**Le projet de centrale photovoltaïque de Trigrance permet de participer à l'atteinte des objectifs de puissance électrique renouvelable fixés au SRADDET de la région PACA.**

### **III – AVIS EMIS SUR LE PROJET**

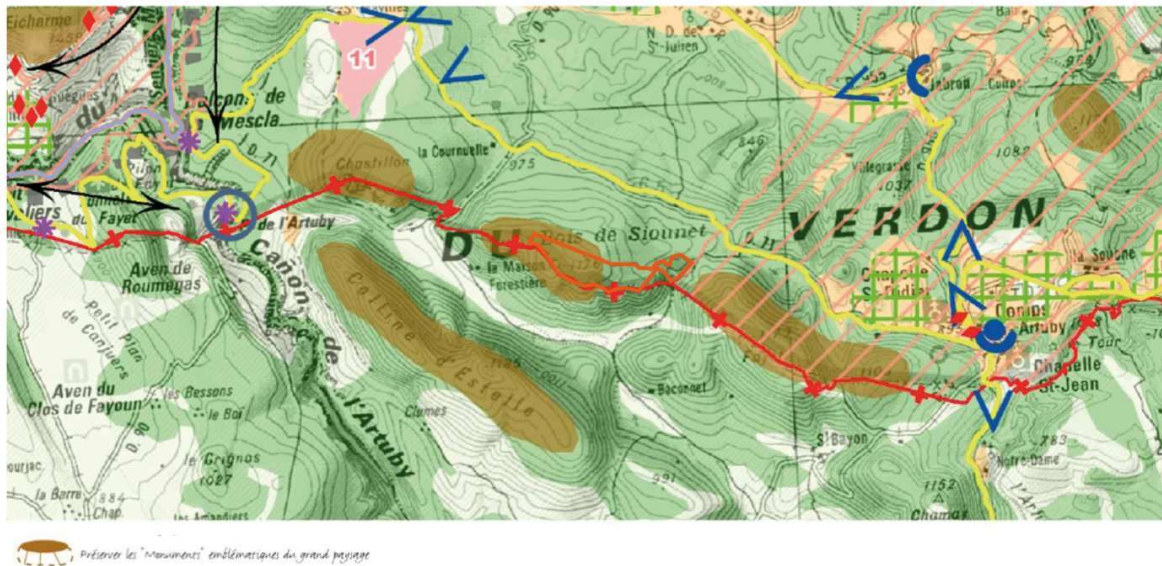
Une réserve doit être levée « Le massif forestier du bois de Siounet est défini dans le plan du Parc en tant que monument emblématique du grand paysage à préserver de tout aménagement, car il constitue un élément structurant du relief de ce secteur de l'Artuby. Or le projet est partiellement situé sur le périmètre du monument emblématique » ...il convient « d'étudier les possibilités de réduction de l'emprise du projet sur sa partie ouest (diverticule afin d'éviter le chevauchement e la centrale sur le monument emblématique inscrit au plan du parc ».

« Le PNR du Verdon dans son avis du 19/12/2022 fait référence au massif du Bois de Siounet, défini dans le plan du Parc comme monument emblématique du grand paysage à préserver de tout aménagement. »

« Le site d'étude correspond à l'aire sur laquelle a porté le diagnostic du volet paysager – et qui a fait l'objet du zonage AU<sub>pv</sub> dans le PLU de la commune de Trigance. »

« Au sein de cette surface, le diagnostic a permis de préciser les enjeux paysagers pour privilégier l'implantation du parc solaire en dehors de toute co-visibilités avec les points de vue emblématiques du paysage : «

**« Les deux « zones de co-visibilités modérées » identifiées sur les extrémités du site ont bien été écartées pour l'implantation du projet, conformément à l'avis du PNR du Verdon. »**

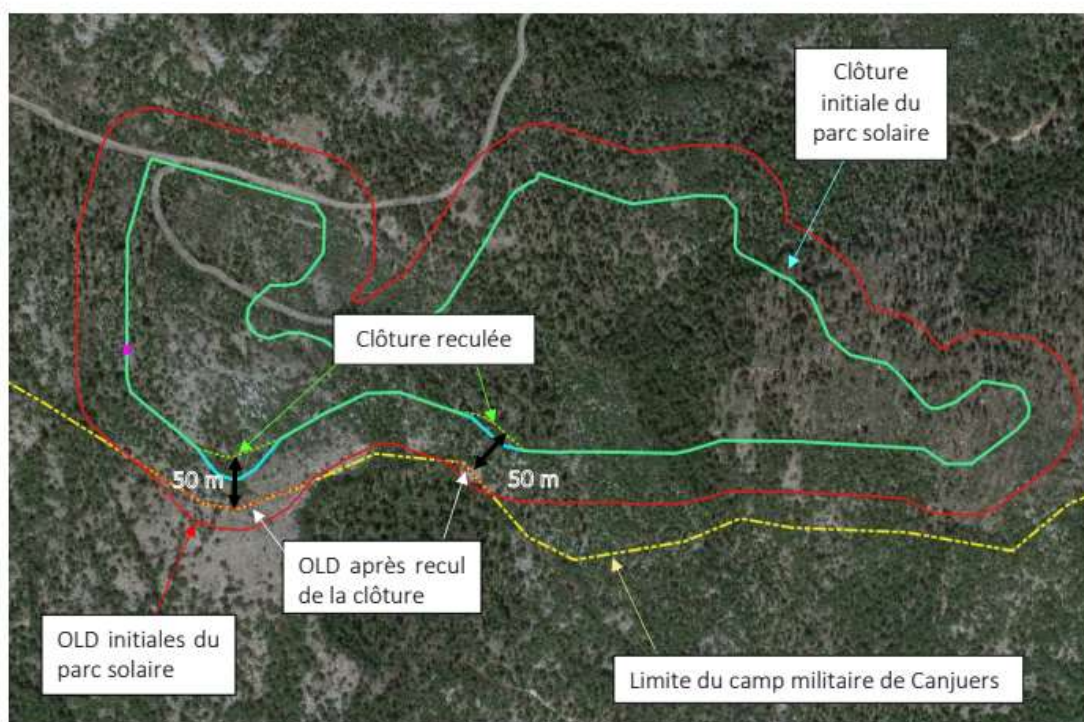
**En revanche les responsables du camp de Canjuers ne souhaitent pas que l'obligation de débroussaillage soit étendue sur le camp de Canjuers à la zone de 2150m<sup>2</sup> prévue.**

**Observation du Commissaire enquêteur : Dans sa réponse au PV de synthèse le pétitionnaire renonce à étendre une zone de servitude de 2150 m<sup>2</sup> (OLD) sur le camp de Canjuers, et modifie en conséquence les limites du projet ce qui est de nature à lever les réserves de l'autorité militaire<sup>10</sup> [qui par ailleurs considère qu'il n'y a pas d'aggravation du risque d'incendie lié à la présence de la centrale solaire.**

Cette modification n'aura aucune incidence sur la surface demandée au défrichement, objet de la présente enquête publique. Le plan modifié sera déposé en pièce complémentaire dans le dossier de demande de permis de construire.
